**AVIS RELATIF À LA PROTECTION
CONTRE LES EVENTUELS EFFETS NOCIFS ET NUISANCES
PROVOQUÉS PAR LES RAYONNEMENTS NON IONISANTS
GÉNÉRÉS PAR DES ANTENNES ÉMETTRICES STATIONNAIRES**

Commune : QUIEVRAIN - Exploitant : TELENET GROUP

Référence exploitant : HT1725F

Rapport n° 2563 / 2023

Figure 1 : Vue en plan des lieux de séjour et des points de contrôle

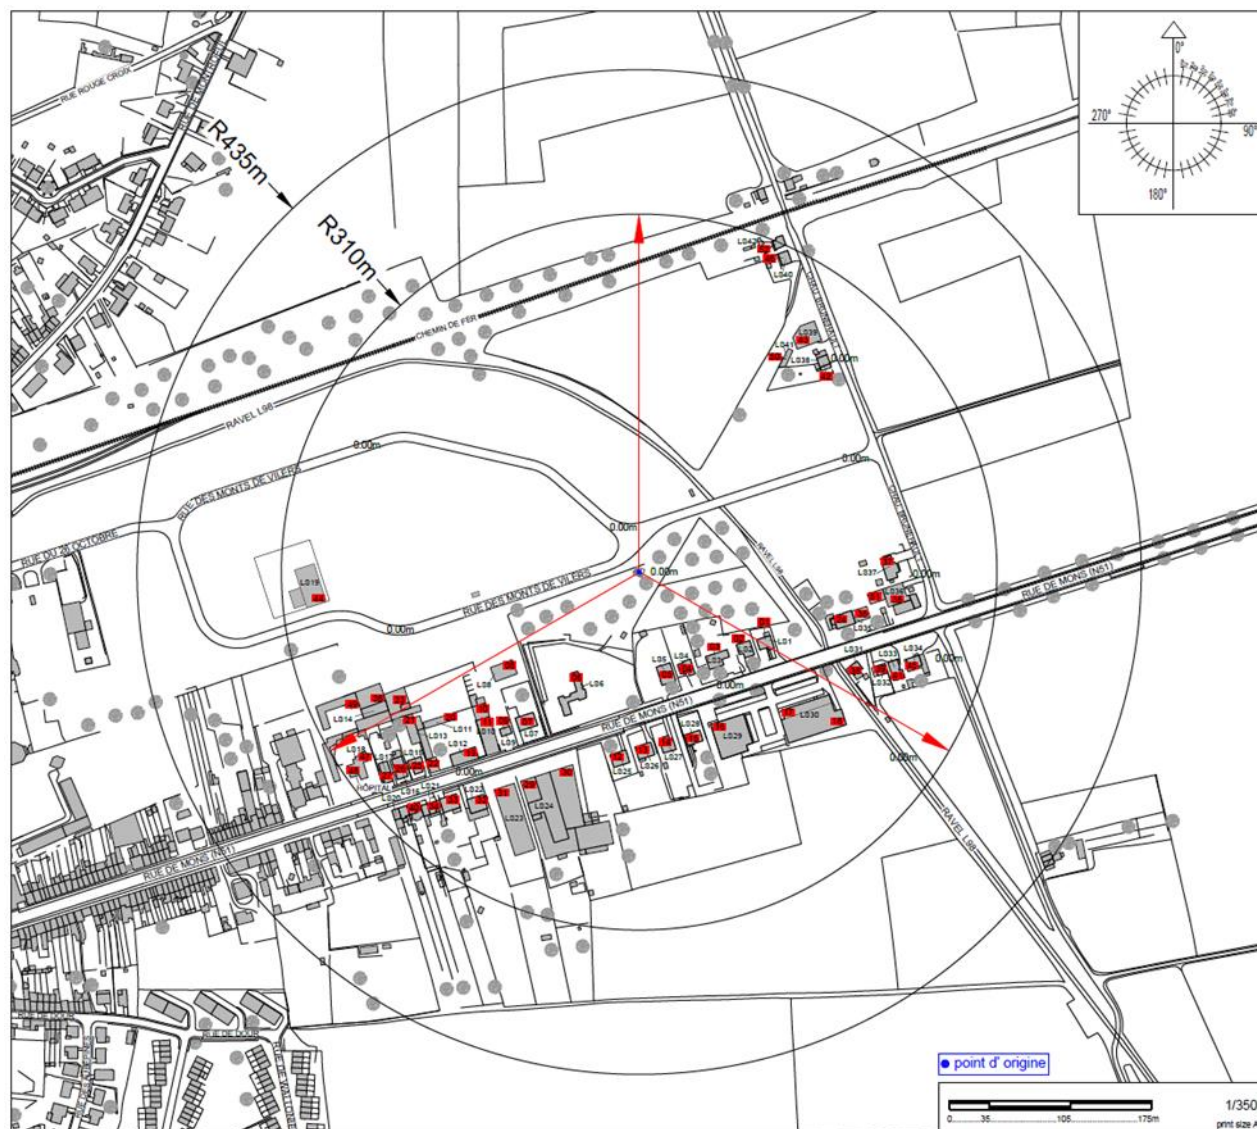
Les fréquences d'émission, la puissance rayonnée par chacune des antennes et leur gain permettent de déterminer le rayon de la zone à analyser. Tout dépassement de la limite par installation est exclu en dehors de cette zone. Le tableau 2 reprend les 35 LS² pour lesquels l'indice d'exposition est le plus élevé. Les différentes colonnes indiquent :

- le numéro du point de contrôle repris sur un des plans de la figure 1;
- le numéro du LS dans lequel se trouve le point de contrôle de la 1^{ère} colonne ;
- l'atténuation d'obstacle prise en compte pour le calcul de l'indice d'exposition dans le LS ;
- le résultat du calcul de l'indice d'exposition.

En ce qui concerne les antennes de l'installation mentionnées dans le tableau 1, la distance maximale à laquelle la limite pourrait être atteinte, à l'extérieur, est égale à 156,9 m. S'il n'y a pas de LS à une distance inférieure, les antennes respectent forcément la limite d'immission.

Dans le cas des LS situés à l'intérieur des bâtiments, une atténuation d'obstacle est prise en compte et il en résulte que la distance maximale à laquelle la limite pourrait être atteinte se réduit à 111,0 m.

Les résultats de l'évaluation décrite au paragraphe 4 indiquent que les antennes émettrices stationnaires de l'installation faisant l'objet du présent avis ne produisent pas, dans un lieu de séjour, un rayonnement électromagnétique maximum supérieur aux limites fixées à l'article 4 du décret.

Figure 2 : Vue en plan des installations d'antennes dans un rayon de 300 mètres autour de l'installation faisant l'objet de la demande d'avis

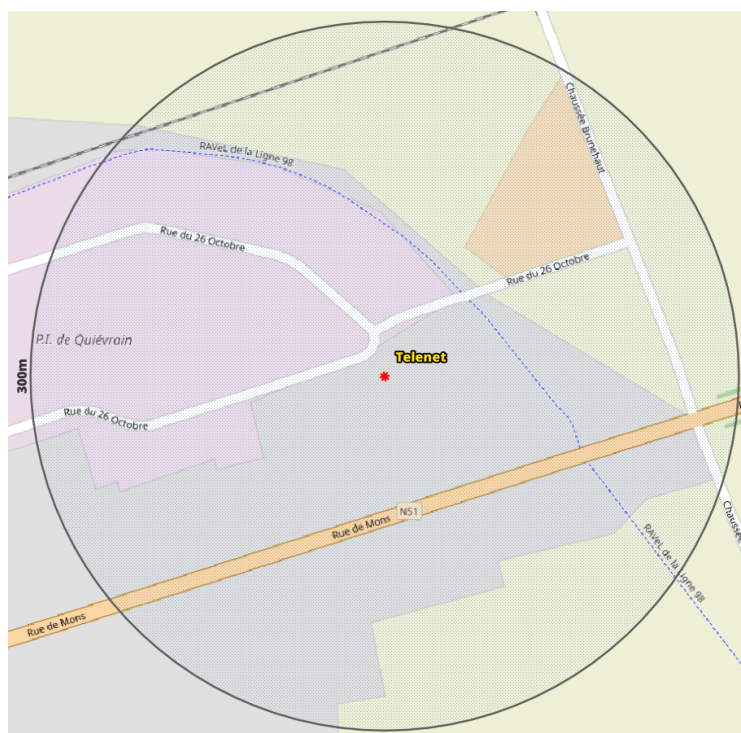
Le plan en projection verticale de la figure 2 indique la localisation des antennes actives éventuelles visées par le décret et situées dans un rayon de 300 mètres autour de l'installation référencée dans le paragraphe 2. Les données de localisation de ces antennes et les avis correspondant sont accessibles via le cadastre en ligne des antennes émettrices stationnaires⁶.

Compte tenu du nombre d'installations localisées dans la figure 2, il apparaît que l'intensité du rayonnement électromagnétique généré, dans les lieux de séjour situés à proximité de l'installation référencée dans le paragraphe 2, par l'ensemble des antennes émettrices stationnaires de l'ensemble des exploitants du même site d'antennes émettrices stationnaires respecte la limite fixée à l'article 4, § 2 du décret.
